改善箇所説明図

基準不適合発生箇所

統合ブレーキユニット

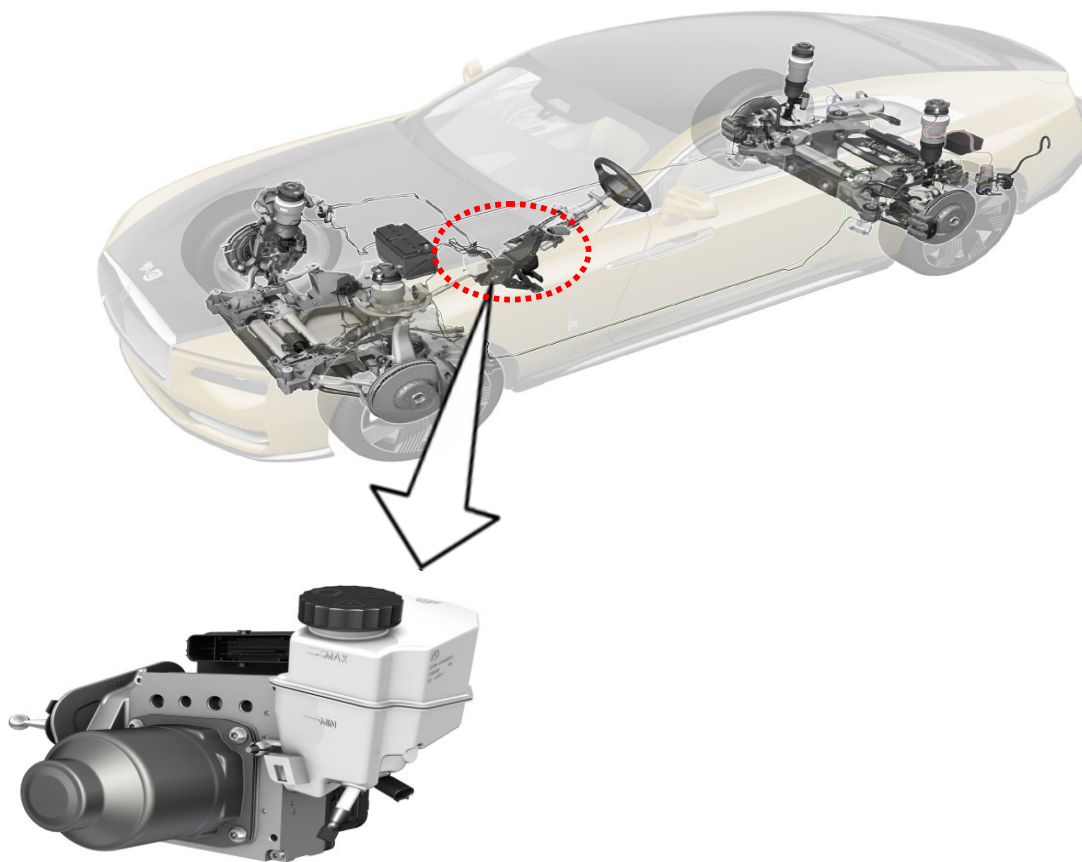
統合ブレーキユニットの製造が不適切なため、回路基板の切削紛によって内蔵されるモーターセンサーにごくまれに電氣的接触不良が発生する可能性がある。その結果、ブレーキ警告灯の点灯およびチェックコントロールメッセージが表示されブレーキ倍力機能とブレーキアシスタントシステムが作動しないおそれがある。またその際、ブレーキ操作時に、より強い踏力が必要になる場合がある。

全車両、統合ブレーキユニットを対策品に交換する。

識別： 改善済車両にはエンジンルーム内の車台番号打刻右側に黄色ペイントを塗布する。
